# 无锡地铁集团有限公司

锡地铁函〔2022〕123号

## 关于井亭新村地块轨道交通保护意见的函

井亭新村地块与轨道交通关系图

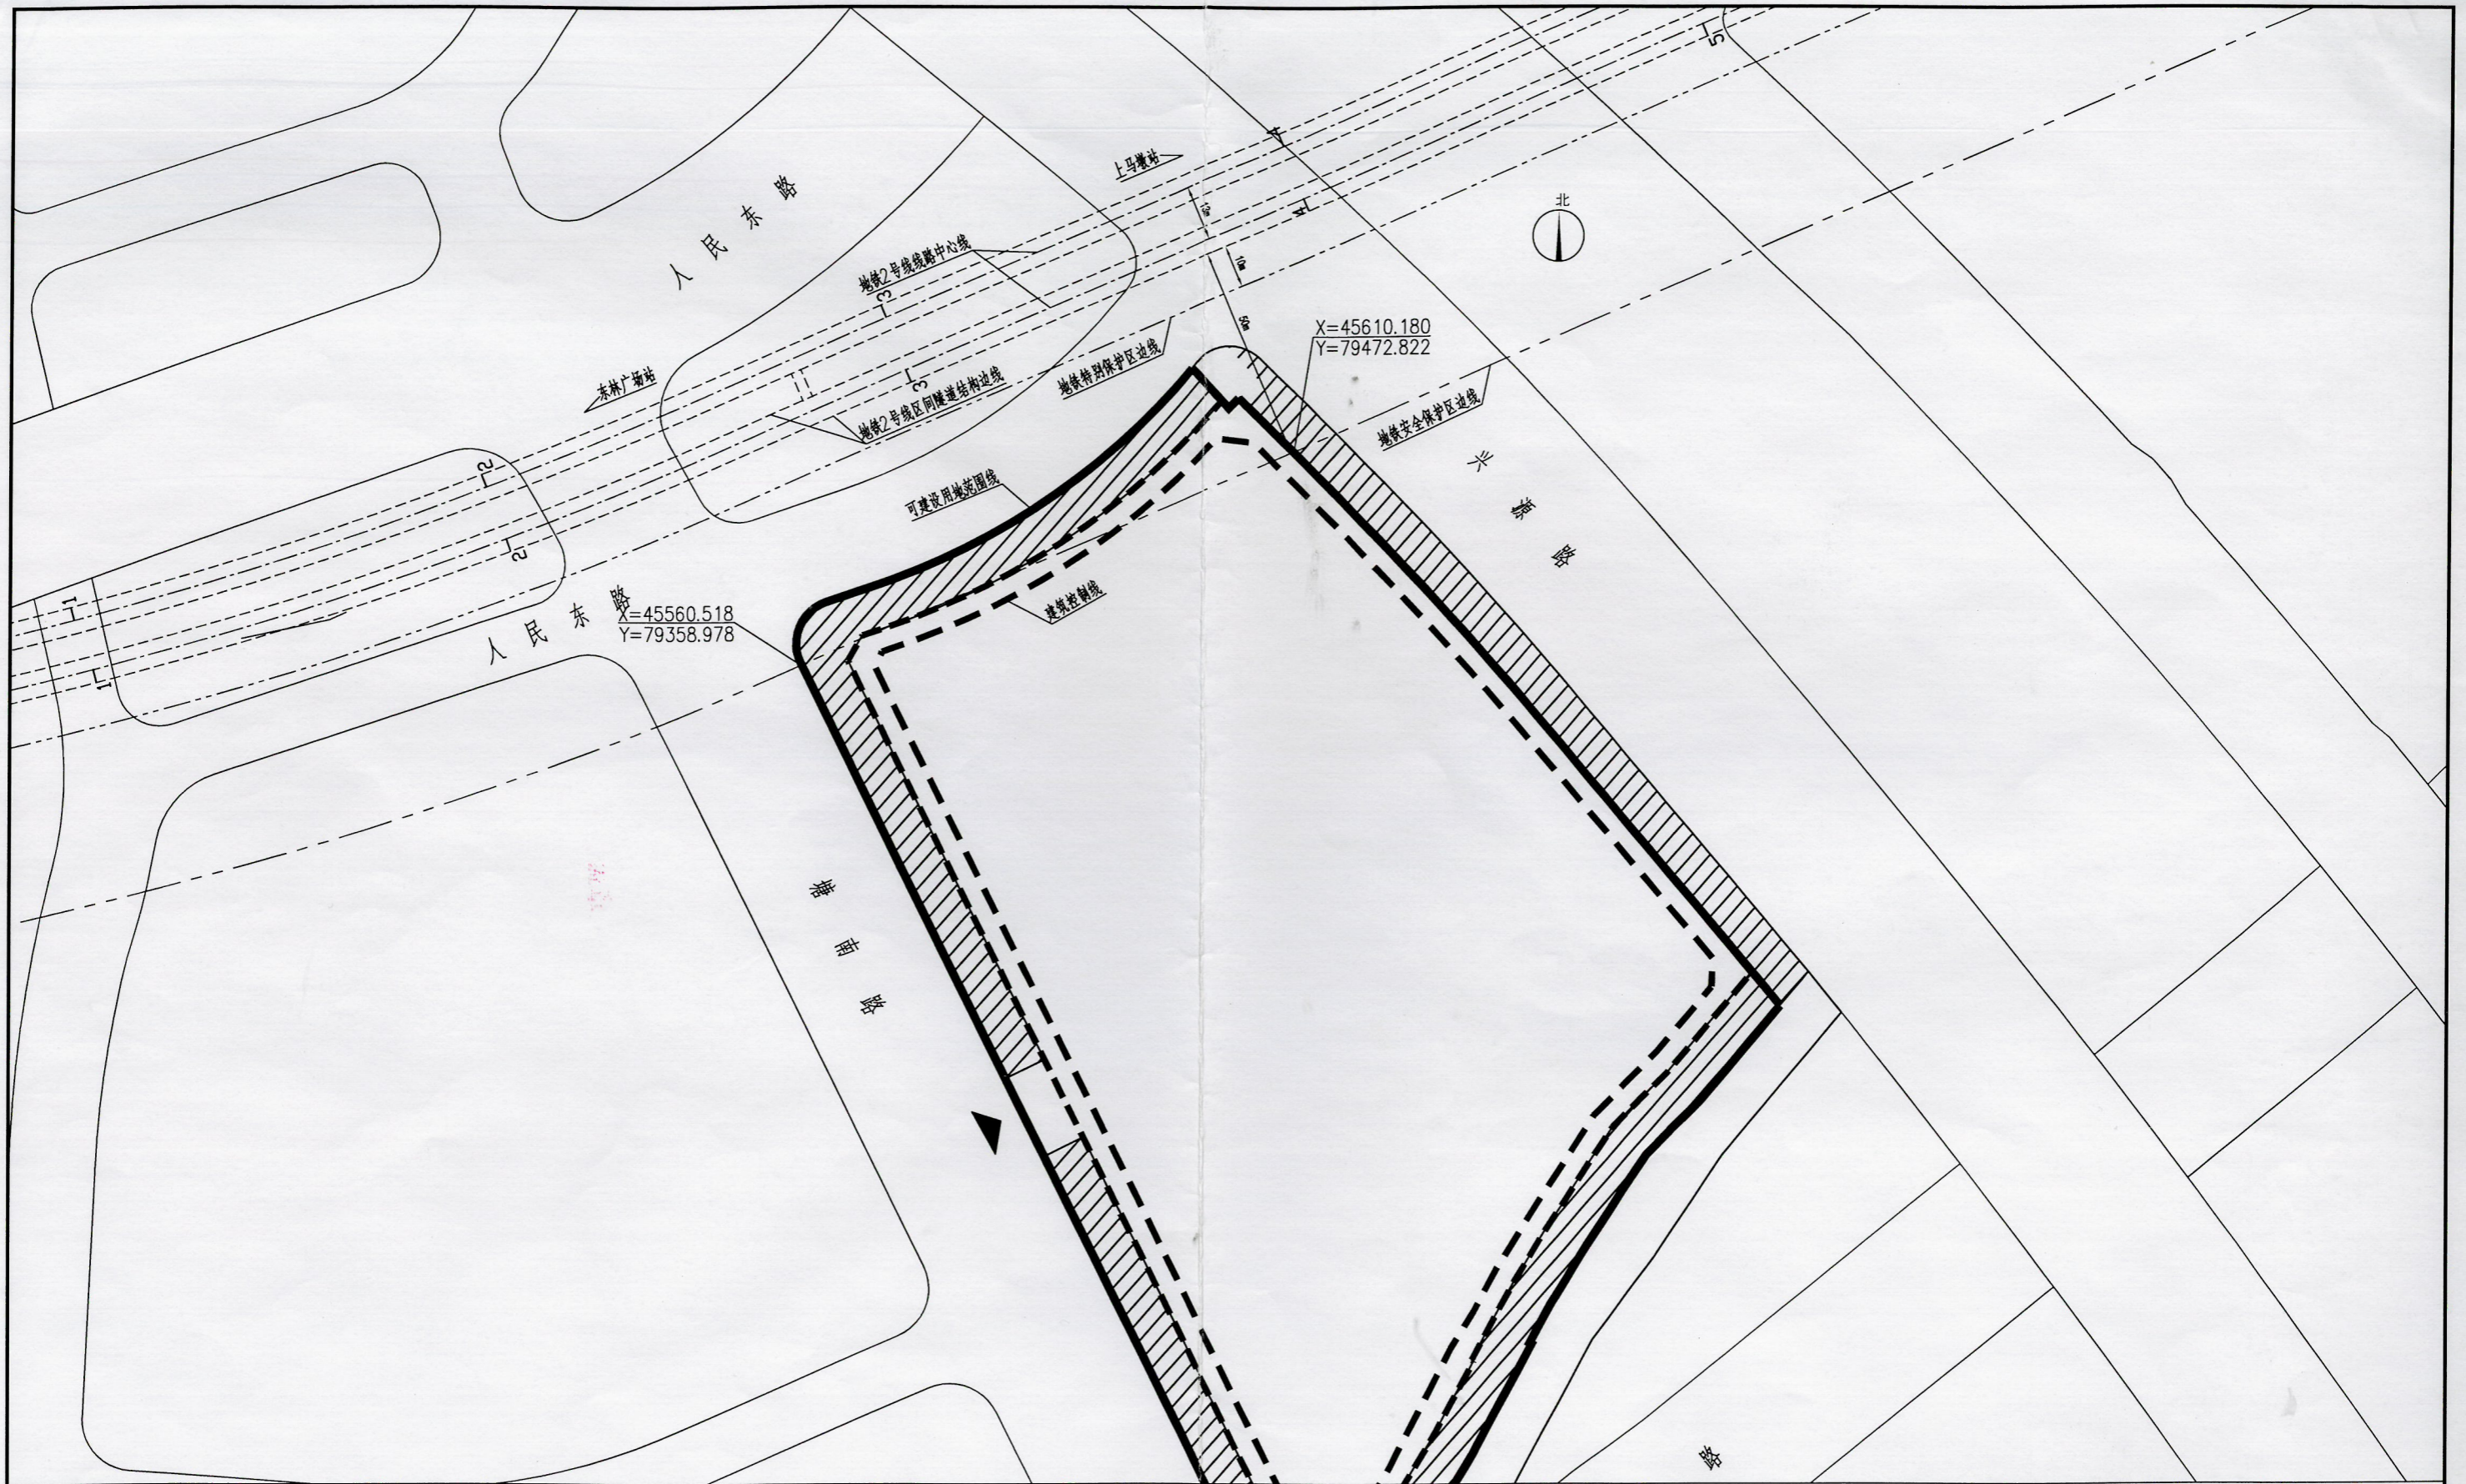
井亭新村地块（以下简称“该地块”）位于轨道交通2号线的安全保护区内。

根据《无锡市轨道交通条例》关于安全保护区的管理规定，地块开发建设单位应当事先书面征求地铁集团的意见；地块内实施方案与地铁设施之间应满足结构安全退距、消防、环评等技术要求；地块开发建设单位应当分析、论证施工活动对轨道交通设施的影响，制定轨道交通设施安全保护区方案，并经地铁集团同意后，按照方案进行施工。
